令和8年度福井県建築基準条例改正に伴う取扱いについて

○改正概要

自動車車庫等に関する規制について、安全性を確保しつつ合理化を図るため、自動車車庫の出入り口（第9条）、前面空地（第10条）、上階を有する車庫等の構造（第11条）、他の用途部分との区画（第12条）等の規定について、所定の改正を行う。

第9条

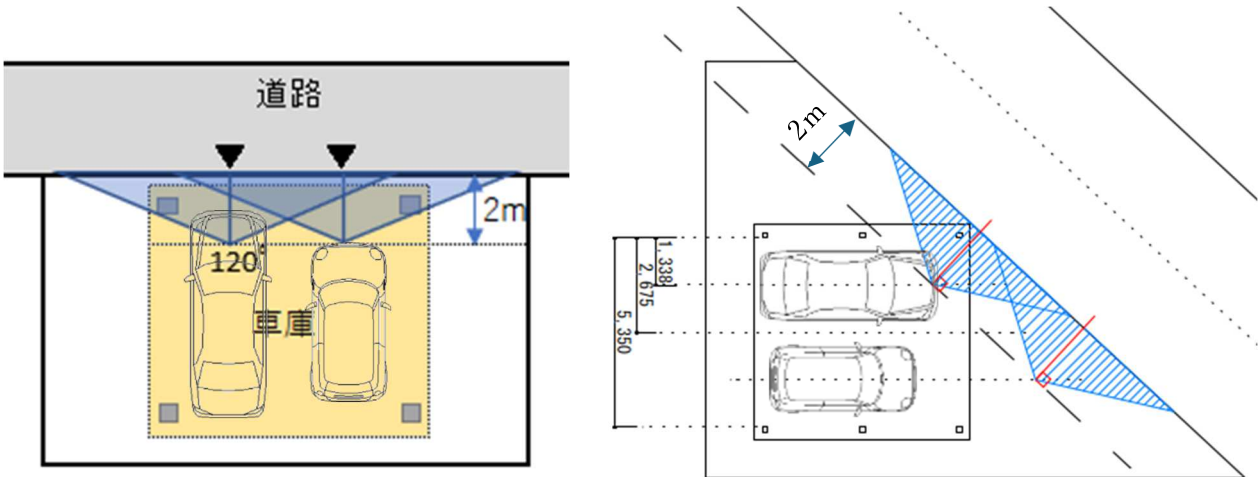
改 正 後	現 行
<u>自動車車庫</u>（消防の用に供する<u>自動車車庫、一戸建ての住宅（住宅以外の用途に供する部分を有するものを除く。）に附属する自動車車庫および</u>床面積の合計が50平方メートル以下の<u>自動車車庫</u>を除く。）および<u>自動車修理工場</u>の敷地の自動車の出入口は、次の各号のいずれかに該当する道路に面して設けてはならない。 （1）幅員6メートル未満の道路 （2）道路上に設ける電車停留所、引返し場、安全地帯、横断歩道もしくは橋詰めまたは踏切から10メートル以内の道路 （3）道路の交差点または曲がり角から5メートル以内の道路 （4）小学校、幼稚園その他これらに類するものの出入口から20メートル以内の道路 <u>2 前項に規定する敷地に、当該敷地に設けようとする自動車の出入口が面する道路との境界線に沿い、当該道路の幅員と合わせた幅が6メートル以上となる空地を設けた場合においては、同項（第1号に係る部分に限る。）の規定は、適用しない。</u>	<u>自動車の車庫</u>（消防の用に供する<u>自動車の車庫および</u>床面積の合計が50平方メートル以下の<u>自動車の車庫</u>を除く。）および<u>修理工場</u>の敷地の自動車の出入口は、次の各号のいずれかに該当する道路に面して設けてはならない。 （1）幅員6メートル未満の道路 （2）道路上に設ける電車停留所、引返し場、安全地帯、横断歩道もしくは橋詰めまたは踏切から10メートル以内の道路 （3）道路の交差点または曲がり角から5メートル以内の道路 （4）小学校、幼稚園その他これらに類するものの出入口から20メートル以内の道路

NO	質 問	回 答
1	一戸建ての住宅の附属車庫であればすべて緩和対象か	一戸建ての住宅の附属建築物とみなすことができる車庫はすべて緩和対象とする。ただし兼用住宅に附属するものは緩和対象外とする。
2	第 2 項の空地は接道部分全長にわたり必要とするのか	原則全面とする。 ただし、既存建築物（本条例改正時に着工している建築物）が存することにより、必要な空地を確保することが困難な場合は、車路（車両の出入口）の両端からそれぞれ 5m 以上の範囲（5m 未満で隣地境界線に達する場合は、当該隣地境界線まで）について空地を確保することで、第 2 項を適用できるものとする。 この場合においても、上記の空地に新たに建築物を建築することはできないものとする。 第 2 項の適用を受ける場合は、当該空地および車路について図面に明示を求めるものとする。  The diagram illustrates the required clearance for a car path (車路) adjacent to an existing building (既存建築物). A horizontal line represents the road (道路). A vertical line indicates the building's boundary. A car path (車路) is shown to the left of the building. A dimension line above the car path indicates a 5m clearance from the building boundary to the road. A vertical dimension line on the left indicates the car path is 6m wide. The car path is labeled '車路' and the building is labeled '既存建築物'.
3	車路とはどの部分か	車庫の間口幅を基本とするが、塀や生垣等物理的に自動車の出入口の幅が制約を受ける場合は、車両が通行可能な部分とする。

4	空地にフェンス、花壇等がある場合でも緩和可能か	車両の行き来ができない工作物や高低差がある場合は不可とする。 ただし、道路境界線の両端の隣地境界に沿って設置する塀等については、緩和可能とする。
5	空地には舗装が必要か	車両の行き来ができる状態であれば、表層材料は問わない。
6	空地に車両を駐停車してよいか	一時的な停車は許容されるが、車両の駐車、物品等を日常的に置くことは不可とする。
7	2 項道路に対して空地を設ける場合の幅員のどのように算定するのか	敷地の反対側のみなし境界線から 6m 確保するものとする。
